Réf. DPC : (corr. DPC :E. Demelenne )2043/0034/27/2019-454 PU  
Réf. CRMS : AA/BDG/BXL30003\_648\_ParcLaeken\_Dynastie  
Annexe : 1 dossier

Objet : BRUXELLES. Parc de Laeken. Place de la Dynastie. Monument à la Dynastie  
Demande d'avis de principe portant sur le remplacement des grilles et la mise en valeur des abords du monument ▪ **Avis de principe de la CRMS**

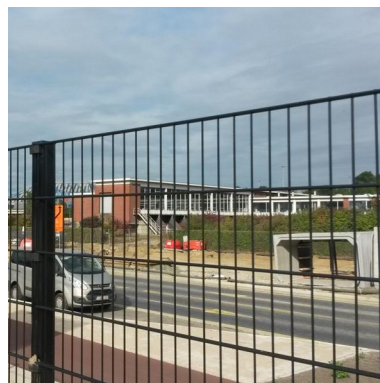
La CRMS encourage vivement la poursuite d'un projet de revalorisation des abords du monument et s'en réjouit. Bien qu'historiquement aucune grille de protection n'entourait le monument, la CRMS ne s'oppose pas à l'installation d'un système de protection de celui-ci et préfère l'option du maintien de l'emplacement actuel de la grille car il permet de conserver une meilleure vue, notamment dans les perspectives, sur l'ensemble du monument, y compris sur sa partie basse. La CRMS estime cependant que la qualité architecturale et patrimoniale du monument, et du site de manière plus large, mérite une composition de grille, plus travaillée, plus fine et plus élégante, tenant compte des perspectives vers le monument et de sa composition architecturée, ainsi que des diverses sources iconographiques disponibles. Les modèles standards présentés, extraits de catalogue, ne sont pas à la hauteur de la remarquable architecture et stylistique du monument.

- dessiner et concevoir un modèle de grille soigné et de qualité adapté au contexte spécifique et à ses caractéristiques (par exemple, en évoquant une grille de l'époque de construction du monument, en se référant par exemple aux catalogues de grilles de l'époque) et, dans tous les cas renoncer à un grillage standard,
- tenir compte, dans le dessin et dans l'emplacement de la grille, de la composition mettant en scène quatre volées d'escalier,
- préciser les interventions nécessaires pour la rénovation des escaliers et bordures,
- réévaluer la présence de végétal et hiérarchiser son rapport avec le minéral.
